改善箇所説明図

キルセンサー

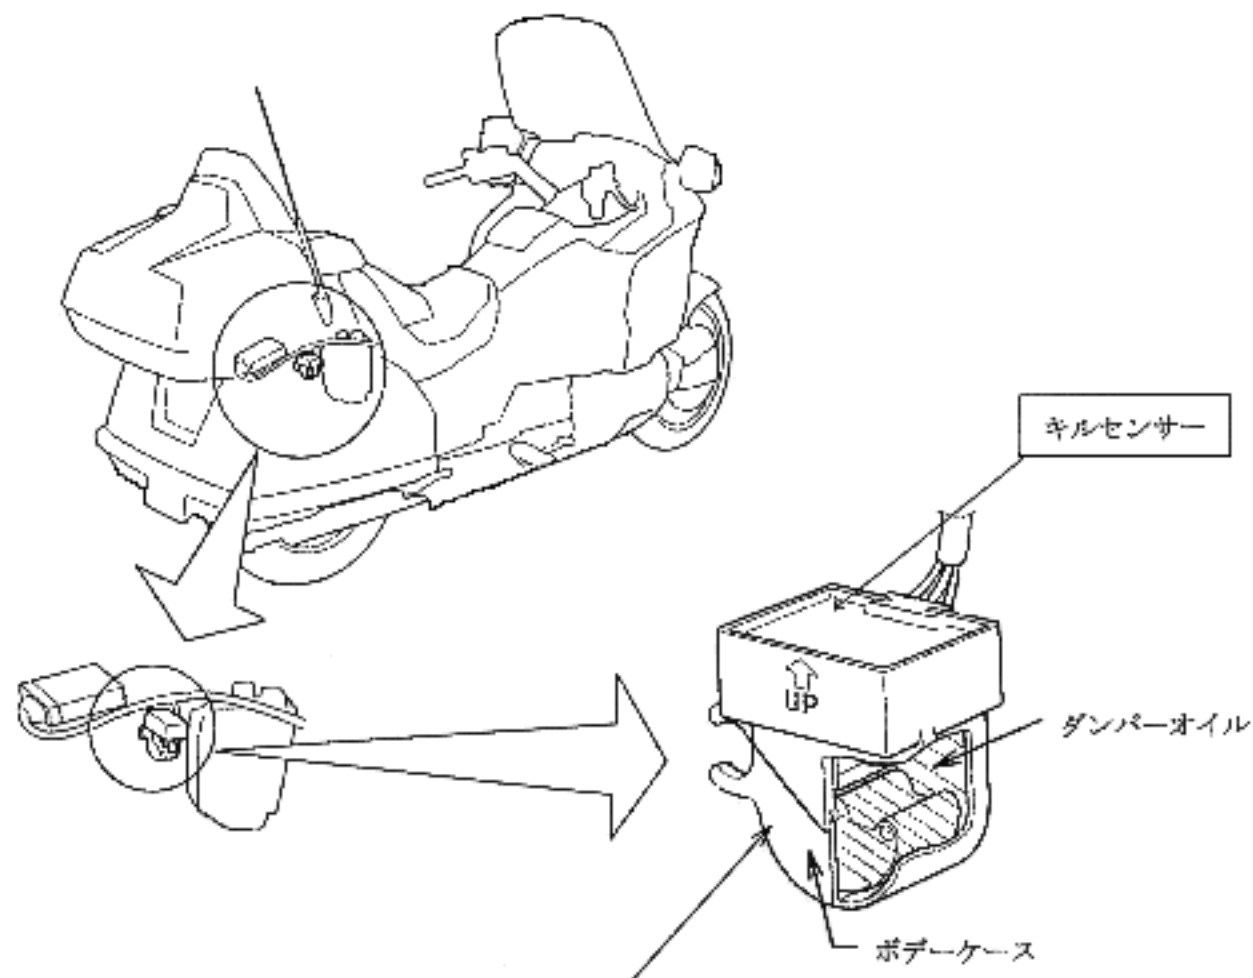
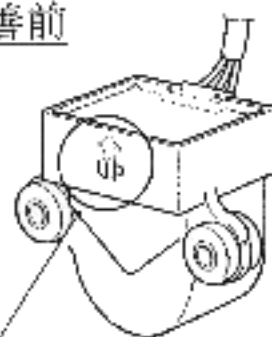
基準不適合箇所

ボデーケース内に封入している
ダンパーオイルが減少し、当該
装置が正常に作動しなくなる。

改善前

UP印：白色スタンプ

改善後

UP印：金型による浮き出し

改善の内容

ボデーケースの材質を変更した対
策品と交換する。
